2023年8月

鍋屋バイテック会社
営業部

五角ノブおよびプラスチックウイングノブ 仕様変更のご案内

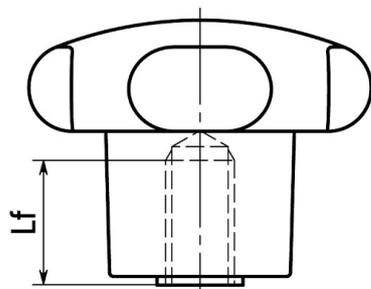
- ・ 五角ノブ KB-40 / KB-50 / KB-60 / KB-60B
- ・ プラスチックウイングノブ KEF-50-M8

下記の通り、ねじ部の材質・仕上げおよびインサートめねじ深さを変更いたします。

■五角ノブ

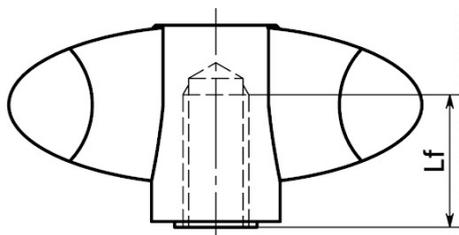
品番	ねじ部 材質・仕上げ		Lf	
	変更前	変更後	変更前	変更後
KB-40	黄銅	スチール+メッキ	16	14
KB-50	スチール+亜鉛メッキ		15	14
KB-60	黄銅		20	22
KB-60B	黄銅+ニッケルメッキ		22	変更なし
